ZÁZNAM ZO STRETNUTIA

Akcia :	Hodnotiace zasadnutie poroty 1.kola KRATINY 2+
Vyhlasovateľ:	VI GROUP spol s r.o. Roľnícka 157, 831 07 Bratislava 36
Miesto konania :	VI GROUP spol s r.o. Roľnícka 157, 831 07 Bratislava 36
Dátum :	14.09.2017, 18:30
Prítomní členovia poroty:	Ing. arch. Matej Grébert Ing. arch. René Baranyai Ing. arch. Juraj Duška Ing. arch. Richard Duška Ing. arch. Alexander Hollý Ing. arch. Barbora Obertová ArtD. Ing. arch. Dušan Dinaj (náhradný člen poroty)
Sekretár súťaže:	Ing. arch. Lucia Balážová

Návrh č.3

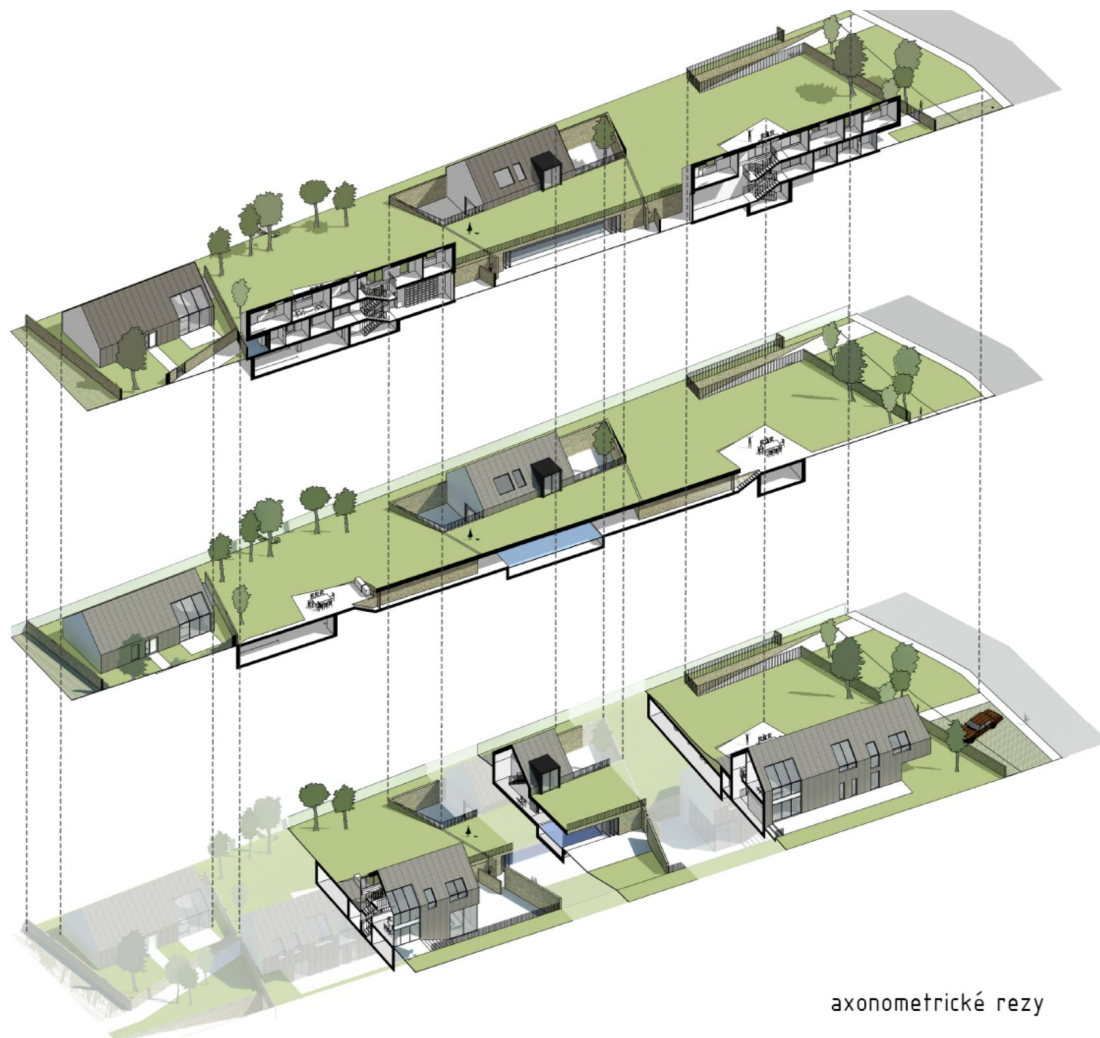
- zapracovať do návrhu podzemné parkovanie, ktoré minimalizuje plochu komunikácii na pozemku. (vjazd do podzemnej garáže situovať čo možno najbližšie ku hranici pozemku.)
- prehodnotiť prechod medzi jednotlivými objektami i vzhľadom na poveternostné podmienky. Žiadúce je zabezpečiť prechod medzi objektami a bazénovou halou "suchou nohou".
- popracovať s dĺžkovou proporciou stredovej komunikácie spájajúcej objekty.
- do každého objektu riešiť vstup samostatne
- bazén s rozmermi 14x5m

Návrh č.8

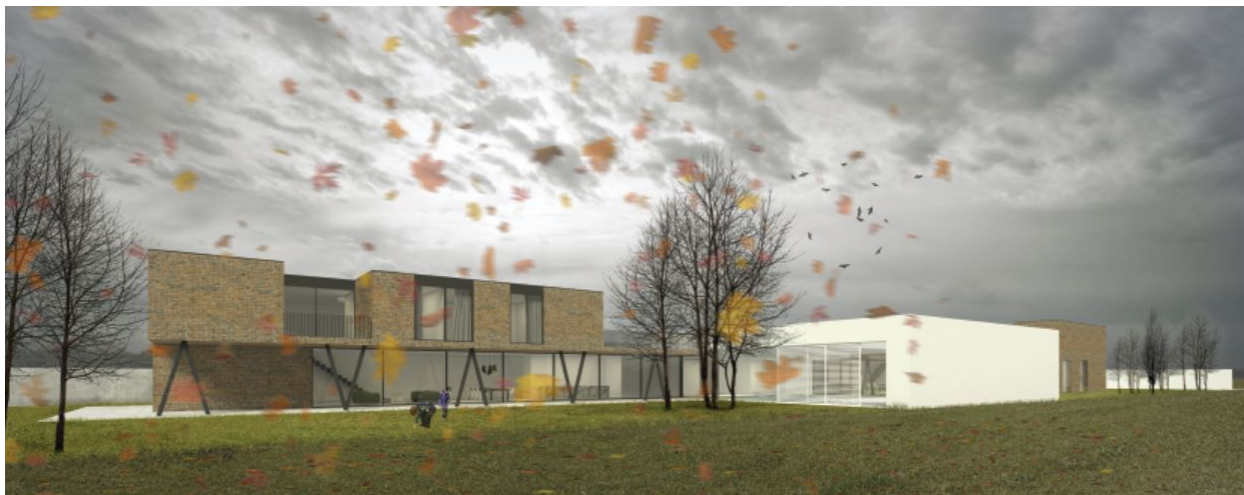
- zabezpečiť dostatočne komfortný výhľad na okolie z rodinných domov
- v návrhu zohľadniť orientáciu voči svetovým stranám (preferovaná je južná orientácia terasy/záhrady)
- preukázať funkčnosť a technické riešenie átrii nachádzajúcich sa pod úrovňou terénu (z pohľadu odvodňovania) a prehodnotiť ich veľkosť (žiadúce je zväčšenie)
- priestorovú uzatvorenosť bazénovej haly prepracovať na otvorenejší koncept voči okoliu
- bazén s rozmermi 14x5m
